改善箇所説明図

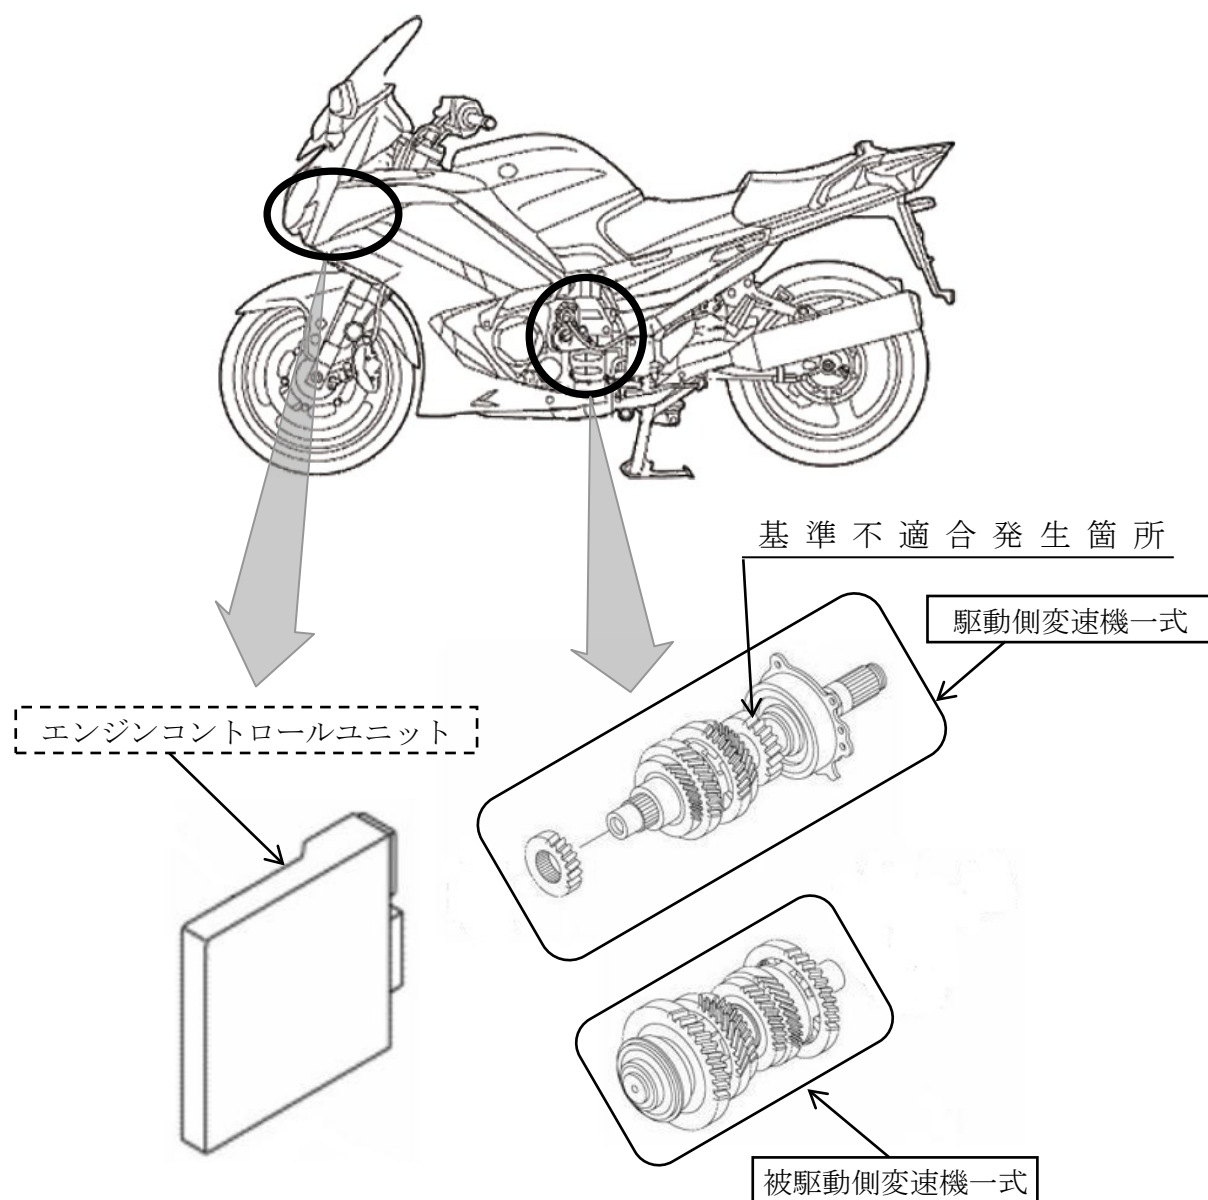
変速機において、1速から2速への変速時の評価が不十分なため、駆動側2速ギヤの強度が不足しているものがある。そのため、1速から2速への変速時にギヤが2速に入らずニュートラルになった時に、スロットルを開けるとエンジンが空ぶかし状態となり、クラッチを切らずに2速に入れ直すと、駆動側2速ギヤに過大な力がかかり、当該ギヤに亀裂が生じて、最悪の場合、当該ギヤが破損して走行できなくなるおそれがある。

改善の内容：全車両、駆動側変速機一式を対策品に交換し、被駆動側変速機一式を新品に交換する。また、エンジンコントロールユニットのプログラムを対策プログラムに書き換える。
